From: Krista Einama <Krista.Einama@transpordiamet.ee>
Sent: reede, 28. märts 2025 07:47
To: Ott Johann Post | Roadplan
Subject: FW: 11137 km 0,7-0,9 künniste rajamisest

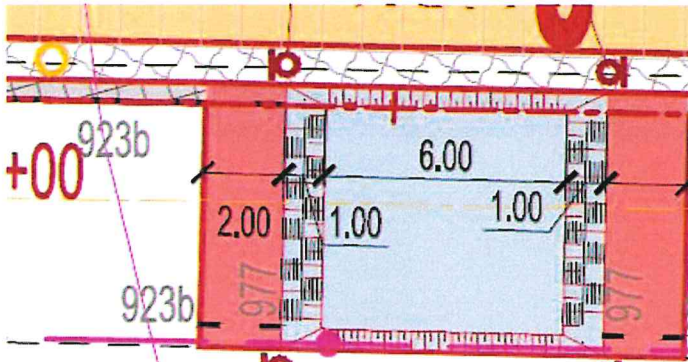
Näide on olemas, 11185 sai ka mustkattetele künnis.

Künnise konstruktsioon

- Asfaltbetoon AC 16 surf 70/100 $h = 6$
- Asfaltbetoon AC 16 surf 70/100 $h = 6$

Üleminekud 2 m ulatuses ol.olevale kattele tasandusfreesitud $h = 5$ cm + siis AC surf peale.

Vblila 11137 näitel on ka, kannatab teha vaid lokaalsed künnised + üleminekud (ei pea olema 2 m, võib ka nt 5 m... et ol.oleva pin.kattega enam-vähem sujuv üleminek oleks).
